**AVIS RELATIF À LA PROTECTION
CONTRE LES EVENTUELS EFFETS NOCIFS ET NUISANCES
PROVOQUÉS PAR LES RAYONNEMENTS NON IONISANTS
GÉNÉRÉS PAR DES ANTENNES ÉMETTRICES STATIONNAIRES**

Commune : VERVIERS - Exploitant : PROXIMUS

Référence exploitant : 87CEV_01

Rapport n° 4137 / 2023

Figure 1 : Vue en plan des lieux de séjour et des points de contrôle

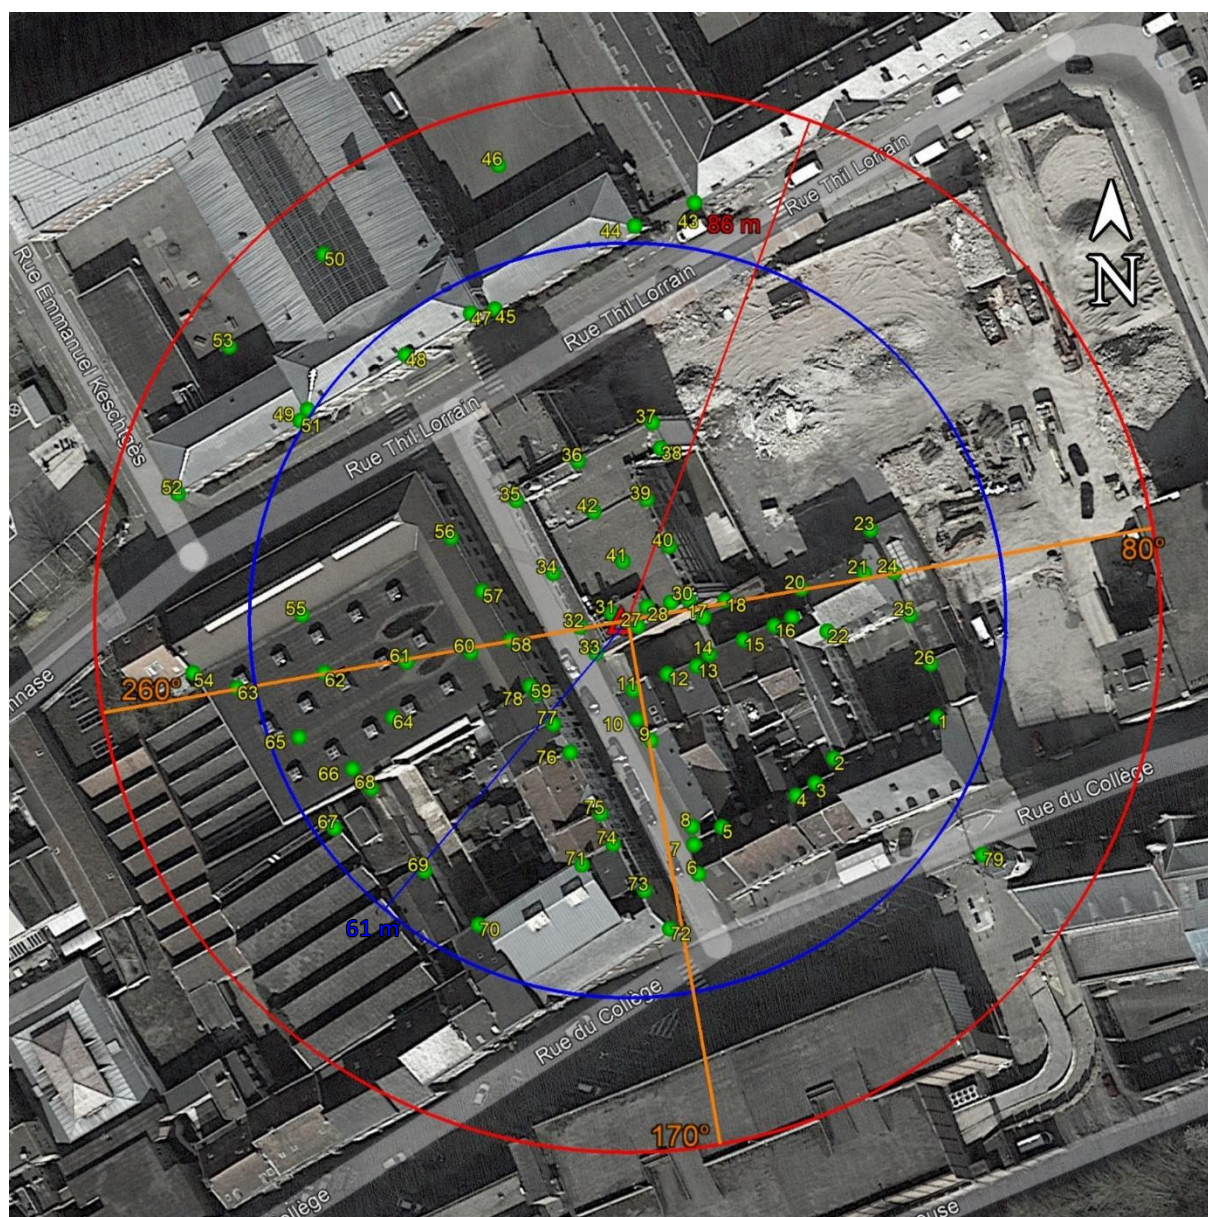
Les fréquences d'émission, la puissance rayonnée par chacune des antennes et leur gain permettent de déterminer le rayon de la zone à analyser. Tout dépassement de la limite par installation est exclu en dehors de cette zone. Le tableau 2 reprend les 35 LS² pour lesquels l'indice d'exposition est le plus élevé. Les différentes colonnes indiquent :

- le numéro du point de contrôle repris sur un des plans de la figure 1;
- le numéro du LS dans lequel se trouve le point de contrôle de la 1^{ère} colonne ;
- l'atténuation d'obstacle prise en compte pour le calcul de l'indice d'exposition dans le LS ;
- le résultat du calcul de l'indice d'exposition.

N° point de contrôle	LS	Atténuation (dB)	Indice d'exposition relatif à la limite par installation IE_i
55	LS54	3,0	0,816
2	LS1	3,0	0,707
6	LS6	3,0	0,642
1	LS1	3,0	0,594
54	LS54	3,0	0,555
72	LS70	3,0	0,527
70	LS70	3,0	0,452
67	LS67	3,0	0,433
21	LS20	3,0	0,406
71	LS70	3,0	0,316
68	LS67	3,0	0,274
79	LS79	3,0	0,264
69	LS67	3,0	0,255
7	LS6	3,0	0,235
30	LS27	10,0	0,223
20	LS20	3,0	0,220
11	LS10	3,0	0,181
29	LS27	10,0	0,175
49	LS47	3,0	0,174
53	LS53	0,0	0,170
10	LS10	3,0	0,169
75	LS75	3,0	0,168
5	LS5	3,0	0,167
60	LS54	3,0	0,166
73	LS70	3,0	0,163
52	LS51	3,0	0,160
22	LS20	3,0	0,159
74	LS74	3,0	0,155
58	LS54	3,0	0,150
32	LS27	10,0	0,138
28	LS27	10,0	0,103
16	LS14	3,0	0,098
9	LS9	3,0	0,097
3	LS3	3,0	0,095
57	LS54	3,0	0,093

En ce qui concerne les antennes de l'installation mentionnées dans le tableau 1, la distance maximale à laquelle la limite pourrait être atteinte, à l'extérieur, est égale à 80,2 m. S'il n'y a pas de LS à une distance inférieure, les antennes respectent forcément la limite d'immission.

Dans le cas des LS situés à l'intérieur des bâtiments, une atténuation d'obstacle est prise en compte et il en résulte que la distance maximale à laquelle la limite pourrait être atteinte se réduit à 56,8 m.

Figure 2 : Vue en plan des installations d'antennes dans un rayon de 300 mètres autour de l'installation faisant l'objet de la demande d'avis

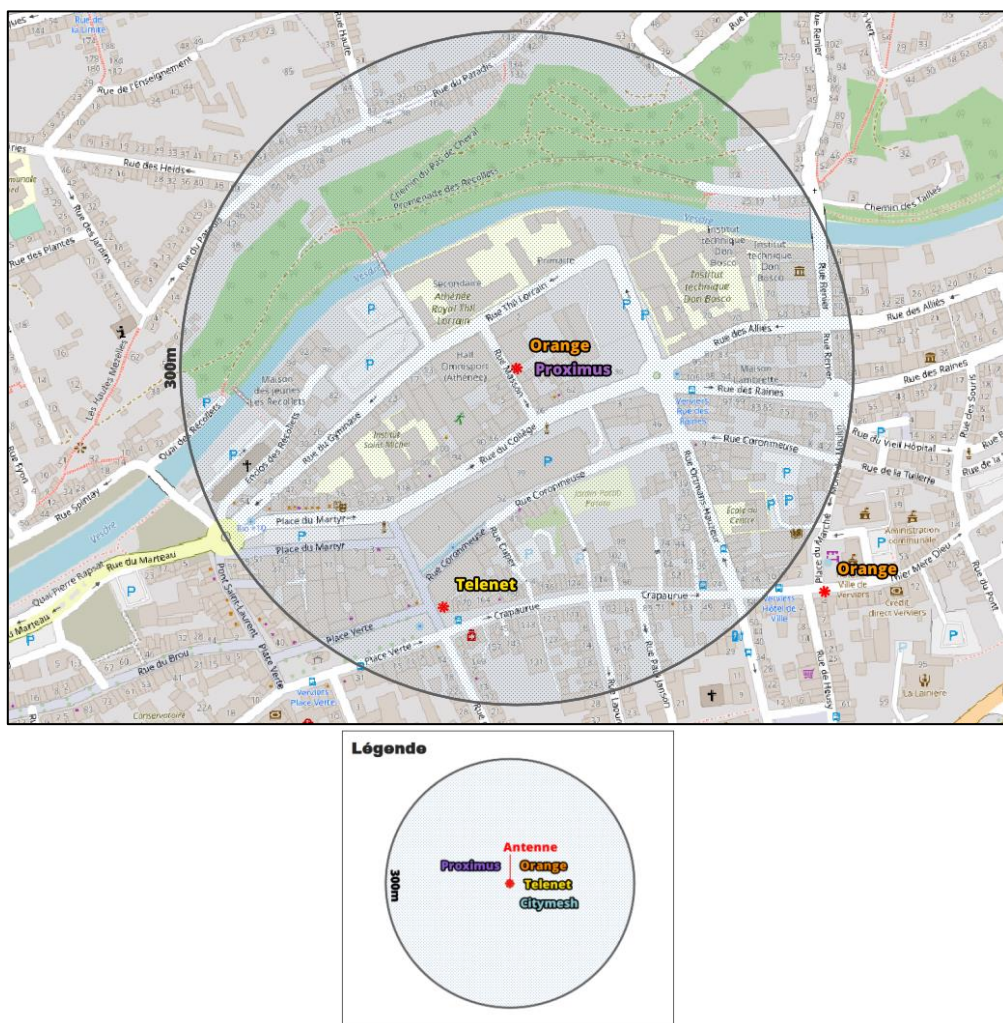
Le plan en projection verticale de la figure 2 indique la localisation des antennes actives éventuelles visées par le décret et situées dans un rayon de 300 mètres autour de l'installation référencée dans le paragraphe 2. Les données de localisation de ces antennes et les avis correspondant sont accessibles via le cadastre en ligne des antennes émettrices stationnaires⁶.

Compte tenu du nombre d'installations localisées dans la figure 2, il apparaît que l'intensité du rayonnement électromagnétique généré, dans les lieux de séjour situés à proximité de l'installation référencée dans le paragraphe 2, par l'ensemble des antennes émettrices stationnaires de l'ensemble des exploitants du même site d'antennes émettrices stationnaires respecte la limite fixée à l'article 4, § 2 du décret.
